Audi SQ5 電動パワーステアリングのプログラム改修

| リコール届出番号 | 外-2232 | リコール届出日 | 平成27年9月30日 |

不具合発生箇所

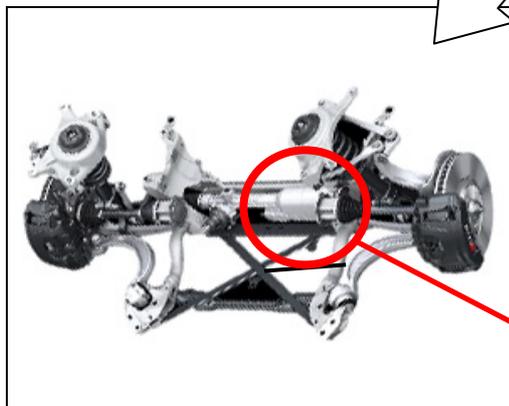
| 基準不適合状態にあると認める構造、装置又は性能の状況及びその原因 | 電動パワーステアリングの制御プログラムが不適切なため、冷間時において、電動パワーステアリングに不具合が発生していないにもかかわらず、当該プログラムが故障と判断することがあります。そのため、警告灯が点灯してパワーステアリングのアシスト機能が停止し、ステアリングの操作力が増大するおそれがあります。 | | |

パワーステアリング制御コンピュータ

| 改善措置の内容 | 全車両、パワーステアリング制御プログラムを書き換えます。 | | |

注： は、プログラム更新部位を示す。
